ASSUNTO/MOTIVO: PAVIMENT. EM CANTEIROS CENTRAIS DE RUAS E AVENIDAS ? COM ILUMINAÇÃO, ACESSIBILIDADE, CALÇADAS E PAISAGISMO

ASSUNTO: Solicitação de aditivo de valor
Contrato n° 008/2024 – Processo Administrativo n° 6245/2023
Objeto: Pavimentação em canteiros centrais, iluminação, acessibilidade, calçada e paisagismo.

PLANILHA ORÇAMENTÁRIA 1º ADITIVO

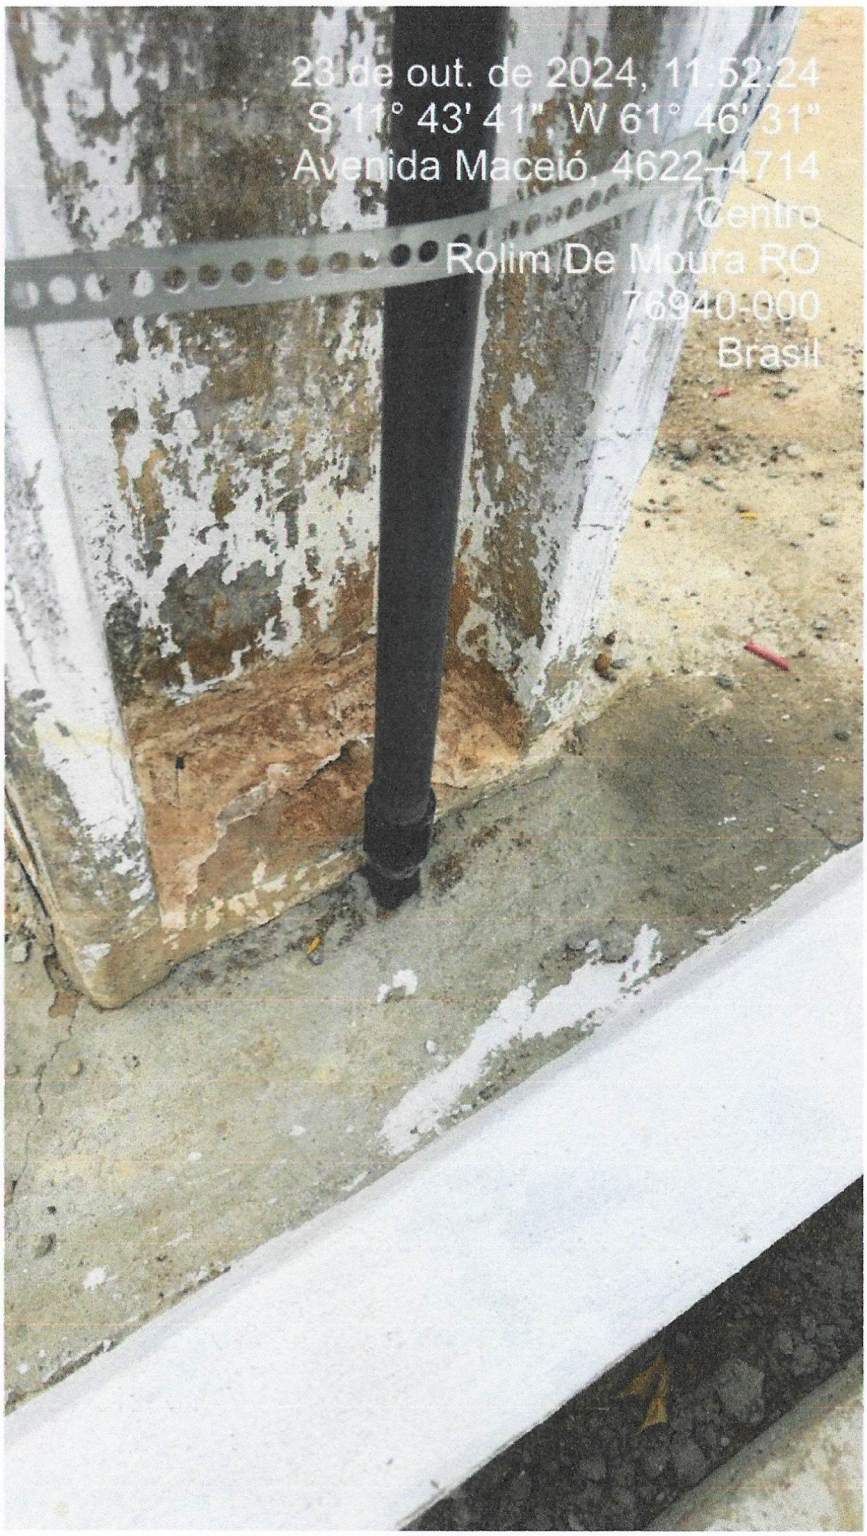
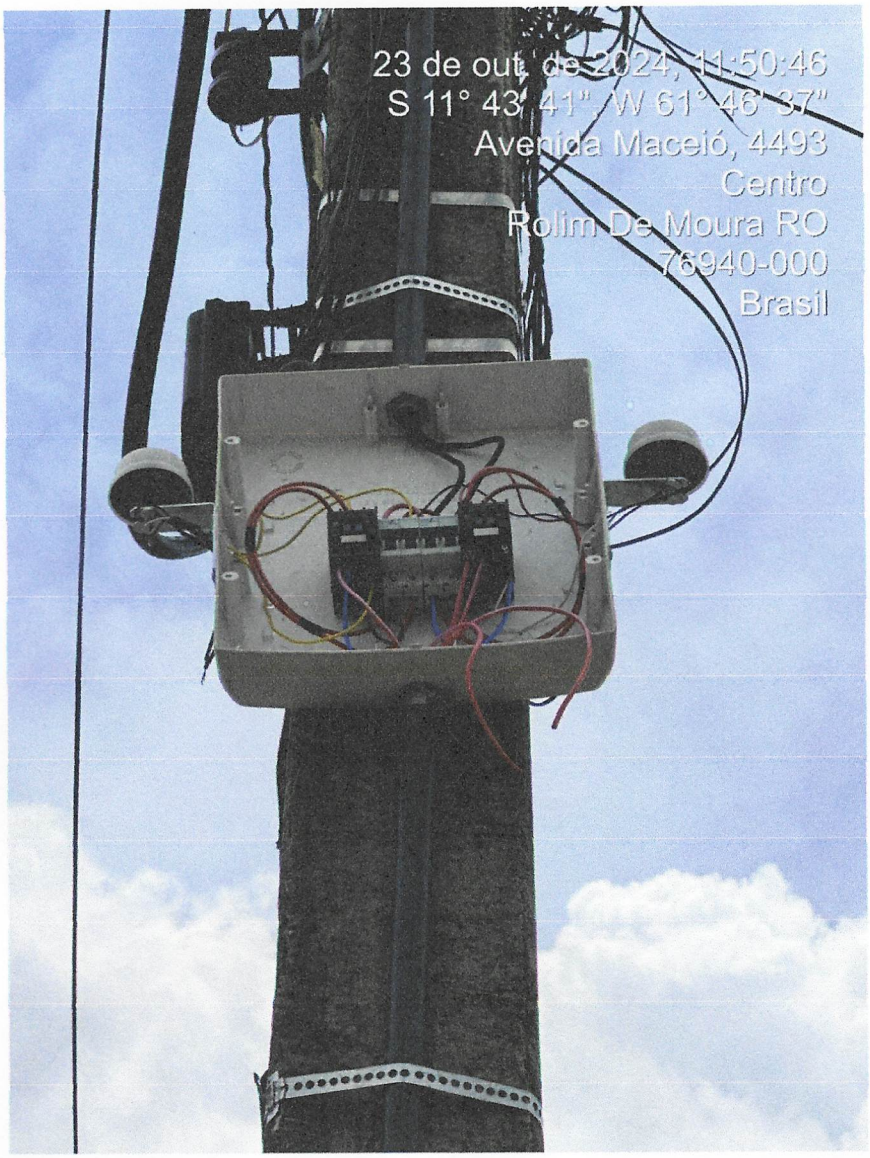
1. **Caixa de Passagem Elétrica**
   - **Função:** Instalada nos postes, serve como um ponto de adaptação para componentes de controle, como contactores e disjuntores, e é essencial para facilitar manutenções e assegurar a proteção dos circuitos.
   - **Benefício:** Permite um acesso seguro e centralizado para realizar ajustes e intervenções técnicas, promovendo a segurança contra curtos-circuitos e fugas de corrente, além de facilitar o controle da iluminação.
2. **Contactores**
   - **Função:** Instalados nas novas caixas de passagem, os contactores controlam o acionamento da iluminação em sincronia com os relês.
   - **Benefício:** Automatizam o acionamento da iluminação, garantindo que as luzes funcionem de acordo com a necessidade, especialmente em horários noturnos, otimizando o consumo de energia e melhorando a funcionalidade do sistema.
3. **Disjuntores**

- **Função:** Instalam-se nas caixas de passagem para proteger o sistema, desligando automaticamente em caso de curtos-circuitos ou fugas de corrente.
- **Benefício:** Proporcionam segurança elétrica, prevenindo danos aos componentes e reduzindo o risco de acidentes. Também permitem o desligamento de circuitos específicos para manutenção, garantindo uma intervenção segura e eficiente.

4. **Relês**
   - **Função:** Responsáveis pelo acionamento dos novos circuitos nos horários programados, como o início da manhã, a madrugada e o final da tarde, em períodos de baixa iluminação.

- **Benefício:** Asseguram que a iluminação funcione conforme necessário, aumentando a eficiência energética e a segurança do local ao evitar iluminação desnecessária durante o dia.

A elaboração do presente aditivo foi fundamentada na necessidade de ajustes técnicos essenciais à execução da obra, em consonância com as alterações necessárias para garantir a integridade e a funcionalidade das instalações elétricas. Para a composição dos valores do aditivo, foi utilizado o mesmo período de referência da planilha original, datado de outubro de 2023, conforme o sistema SINAPI. Além disso, mantivemos o mesmo percentual de BDI, fixado em 22,47%, que foi previamente acordado.

23 de out. de 2024, 11:52:24
S 11° 43' 41", W 61° 46' 31"
Avenida Maceió, 4622-4714
Centro
Rolim De Moura RO
76940-000
Brasil

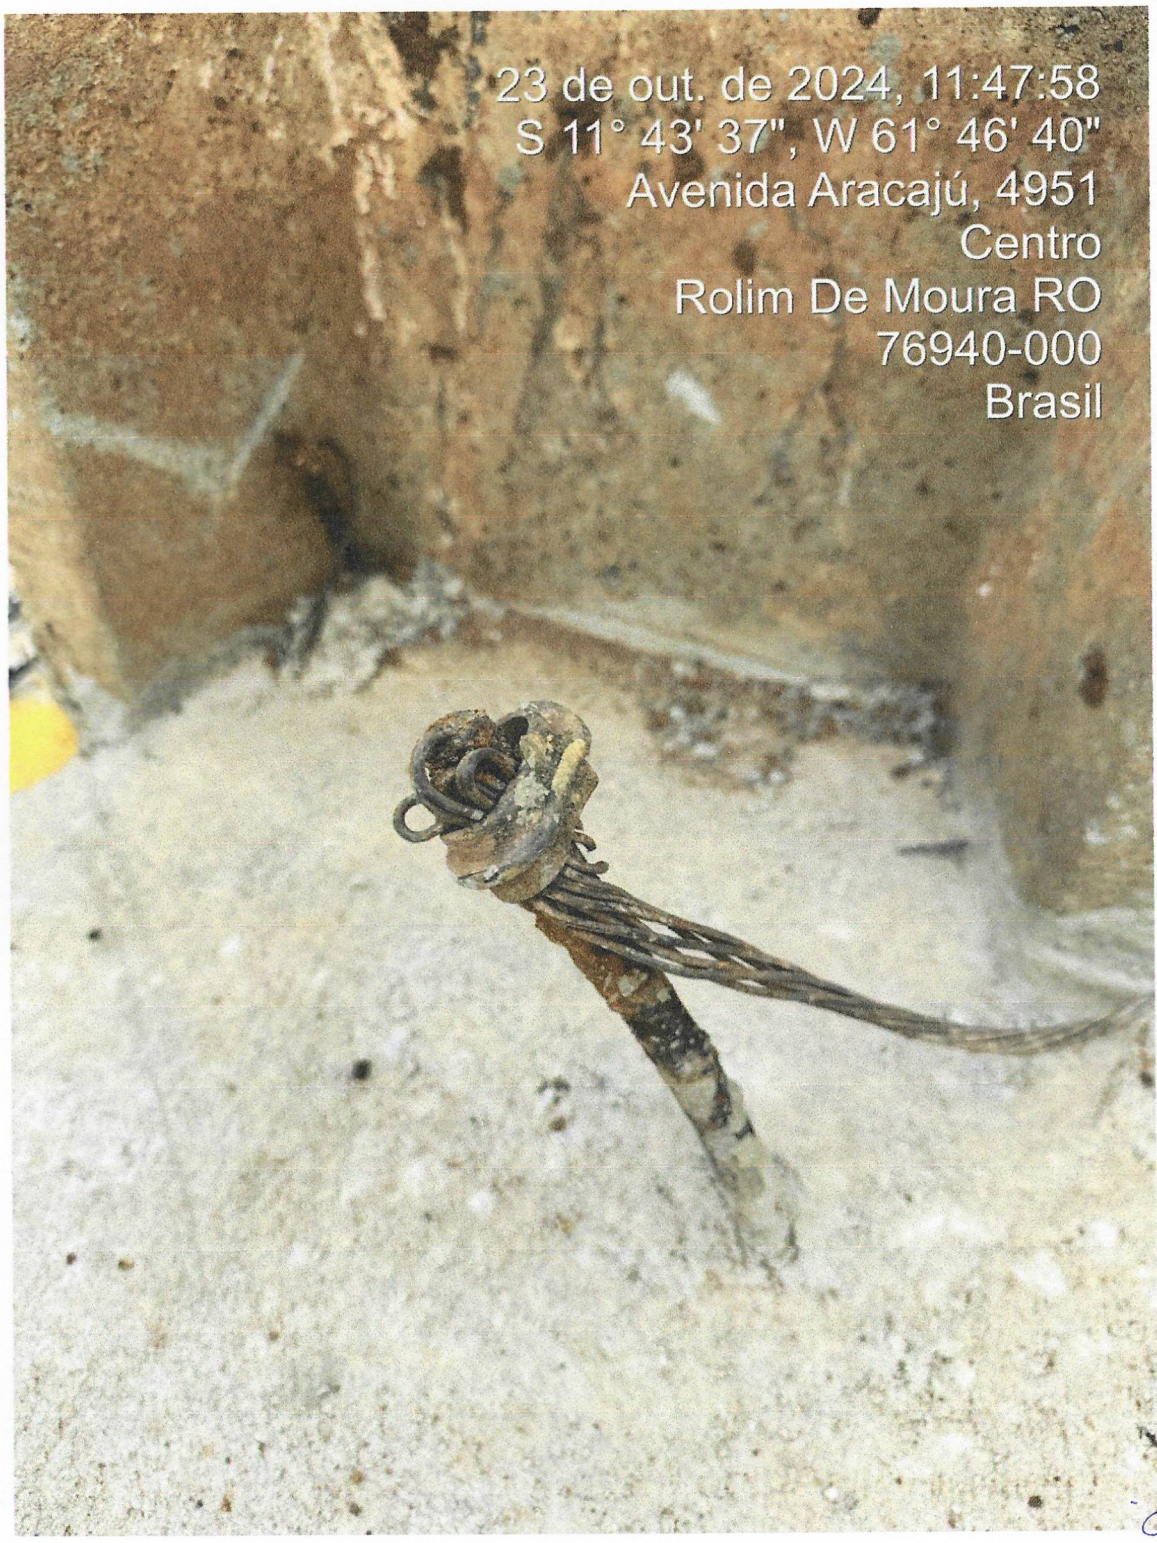
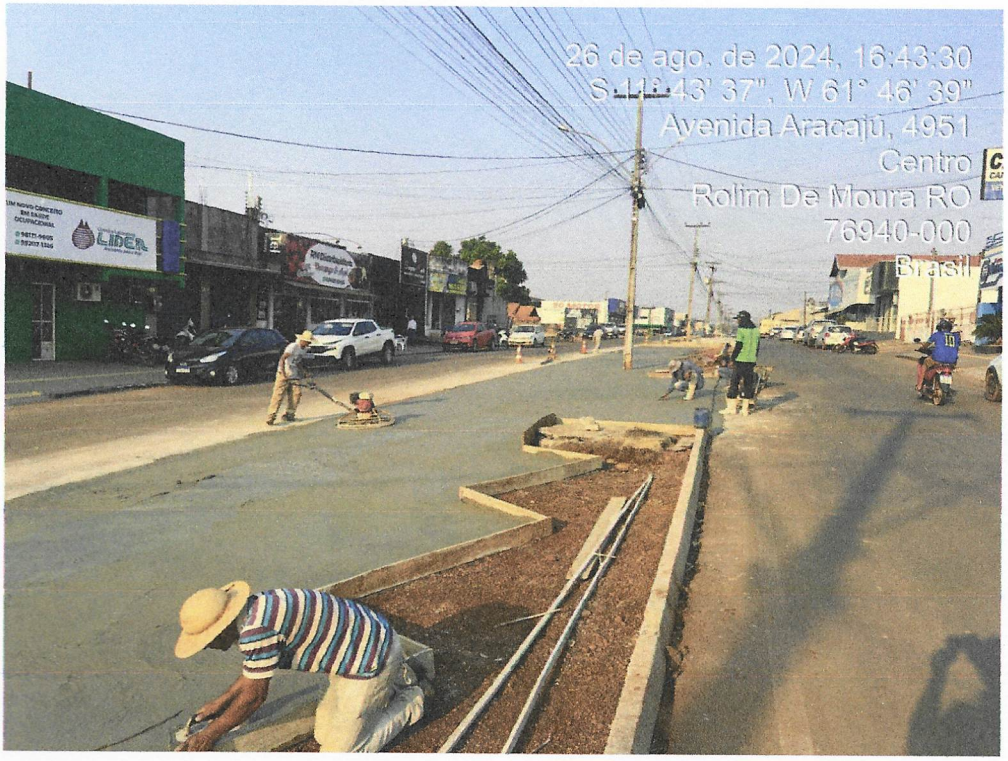
Após a execução inicial das guias e a realização de testes com veículos no estacionamento, identificou-se a necessidade de ajustes no formato do meio-fio para adequar o posicionamento dos veículos dentro do canteiro central. Essa modificação foi essencial para garantir que os carros pudessem estacionar de forma alinhada e segura, sem ultrapassar os limites do canteiro, o que poderia interferir negativamente no fluxo de veículos na pista adjacente.

A configuração original, com guias em linha reta, não atendia plenamente às exigências de funcionalidade e segurança, especialmente em trechos específicos onde o espaço para manobras e estacionamento era mais limitado. Diante disso, foi necessária a demolição e a subsequente modificação de alguns trechos retos, adaptando-os para um formato em zigue-zague (45°). Essa alteração permitiu um melhor encaixe dos veículos estacionados, otimizando o espaço e, ao mesmo tempo, assegurando que o tráfego na pista principal não fosse comprometido.

Assim, o acréscimo no quantitativo de material é indispensável para assegurar que a modificação seja executada conforme o padrão de qualidade exigido, proporcionando durabilidade e eficiência ao projeto.
